改善箇所説明図

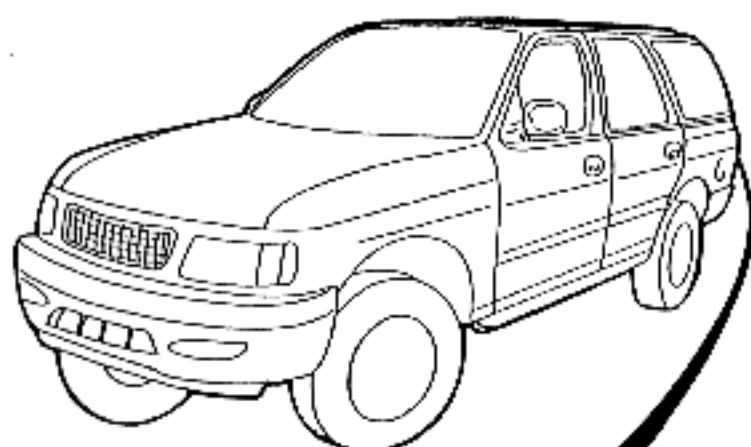
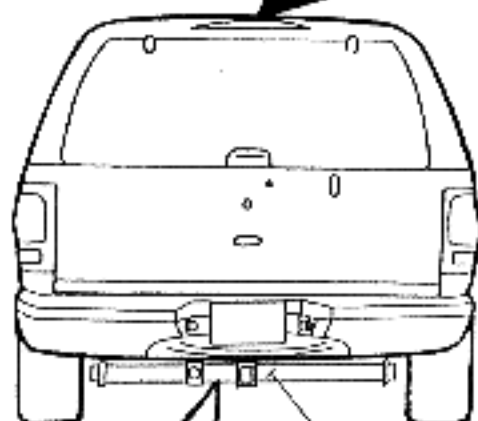
基準不適合発生箇所
連結装置（トレーラーヒッチ）
の連結金具取付ボルトにおいて
締付トルクが不足しているもの
があるため、そのままの状態
で連結装置の使用を続けると、
荷重を保持できなくなり、最
悪の場合、連結装置が分離す
るおそれがある。

改善内容
全車両、当該連結金
具取付ボルト及びス
ペーサーを対策品と
交換する。

注意： は交換部品を示す。

識別：連結装置（トレーラーヒッチ）左側側面に白色ペイントを塗布する。
